MESSA IN SICUREZZA, CONSOLIDAMENTO MARGINAMENTO E RIALZO
PAVIMENTAZIONE DELLA FONDAMENTA
VENIER-SAVORGNAN-SAN GIOBBE

PERIZIA DI VARIANTE n.2

Appendice n.2 alla Relazione generale

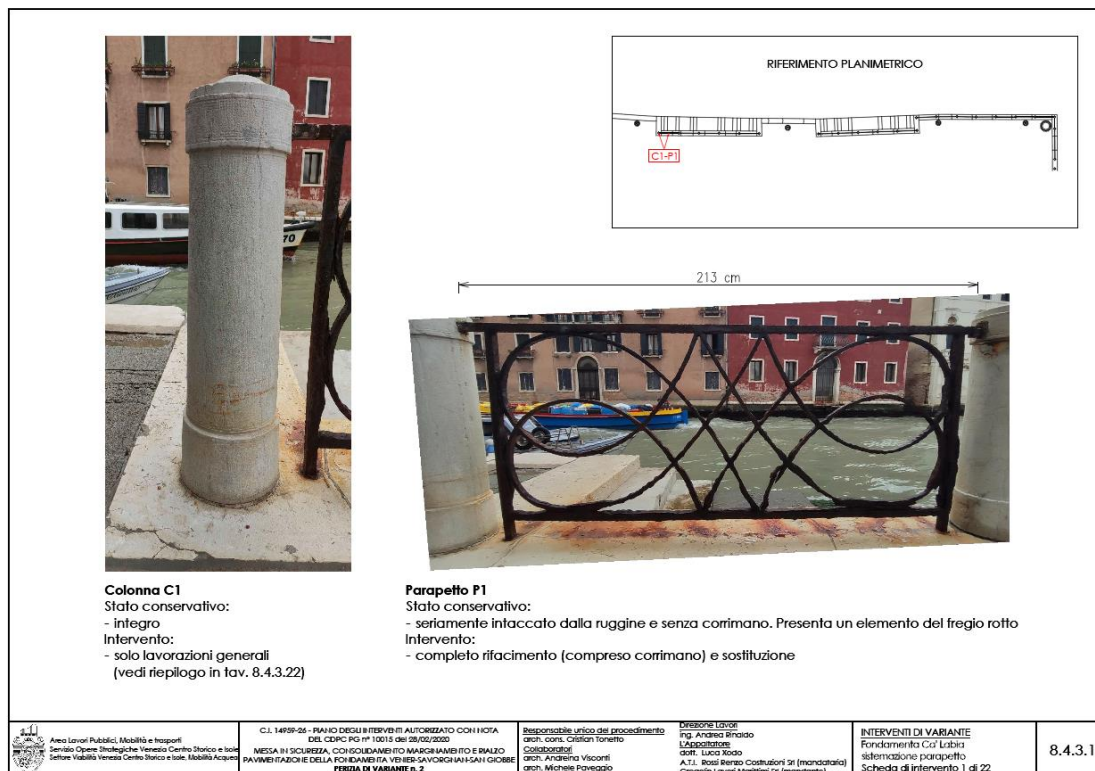
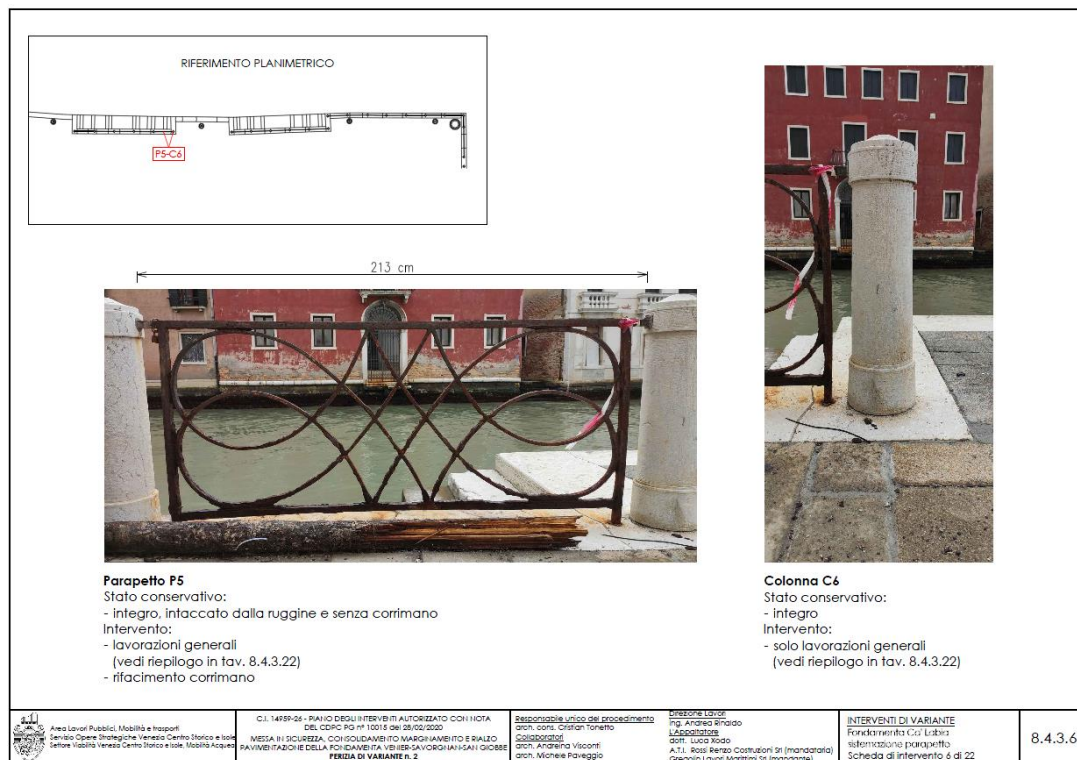
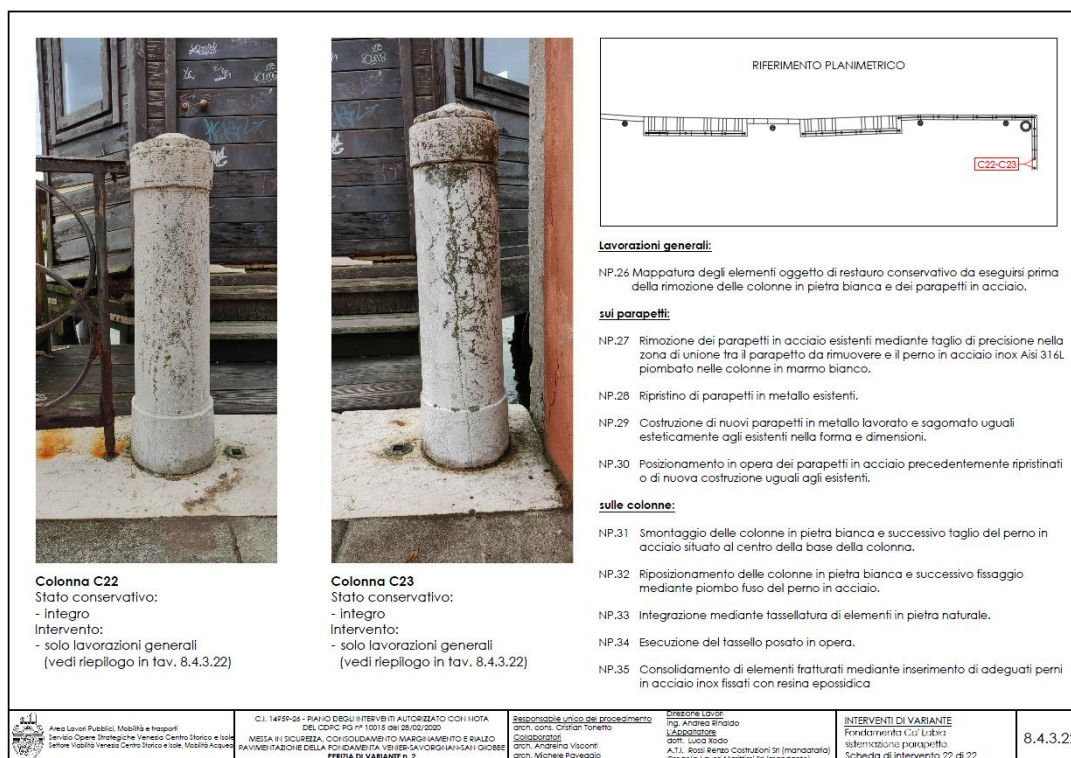
- ❖ nelle Tavole numerate dalla n. 8.4.3.1 alla Tavola n. 8.4.3.22, vengono ripresi i singoli elementi visti in precedenza, identificati negli elaborati precedenti con sequenza, posizione e numerazione. A ogni elemento è stato attribuito uno stato conservativo e una indicazione sulla tipologia di intervento.
Come esempi, in Figura 9 e in Figura 10 si propongono rispettivamente le Tavole n. 8.4.3.1 e n. 8.4.3.6;
- ❖ l'ultima tavola della sequenza, la Tavola n. 8.4.3.22 (Figura 11), contiene il riepilogo delle lavorazioni previste per la sistemazione di parapetti e colonne.

- Mappatura degli elementi oggetto di restauro conservativo da eseguirsi prima della rimozione delle colonne in pietra bianca e dei parapetti in acciaio.

- Rimozione dei parapetti in acciaio esistenti mediante taglio di precisione nella zona di unione tra il parapetto da rimuovere e il perno in acciaio inox Aisi 316L piombato nelle colonne in marmo bianco;
- Ripristino di parapetti in metallo esistenti;
- Costruzione di nuovi parapetti in metallo lavorato e sagomato uguali esteticamente agli esistenti nella forma e dimensioni;
- Posizionamento in opera dei parapetti in acciaio precedentemente ripristinati o di nuova costruzione uguali agli esistenti.

- Smontaggio delle colonne in pietra bianca e successivo taglio del perno in acciaio situato al centro della base della colonna;
- Riposizionamento delle colonne in pietra bianca e successivo fissaggio mediante piombo fuso del perno in acciaio;
- Integrazione mediante tassellatura di elementi in pietra naturale;
- Esecuzione del tassello posato in opera;
- Consolidamento di elementi fratturati mediante inserimento di adeguati perni in acciaio inox fissati con resina epossidica.

Figura 12:

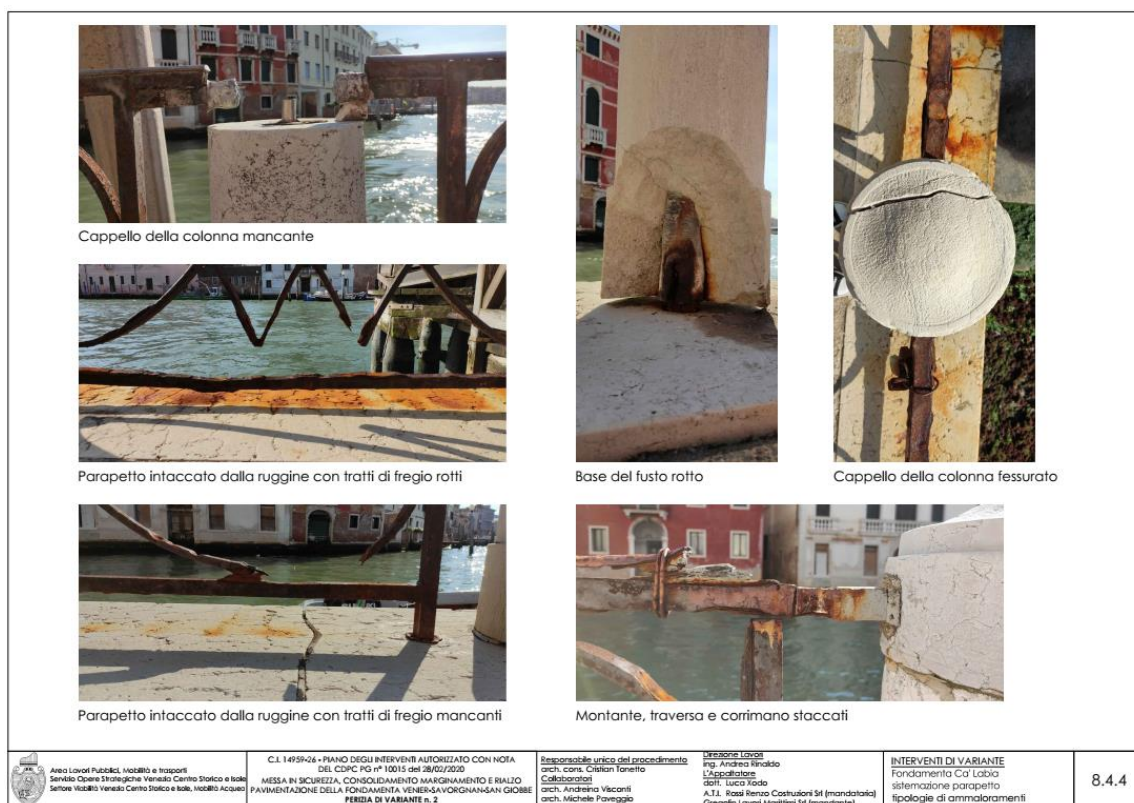
Completa la trattazione la Tavola n. 8.4.4 (Figura 12), con l'indicazione di alcune delle tipologie di ammaloramento rilevate e documentate.
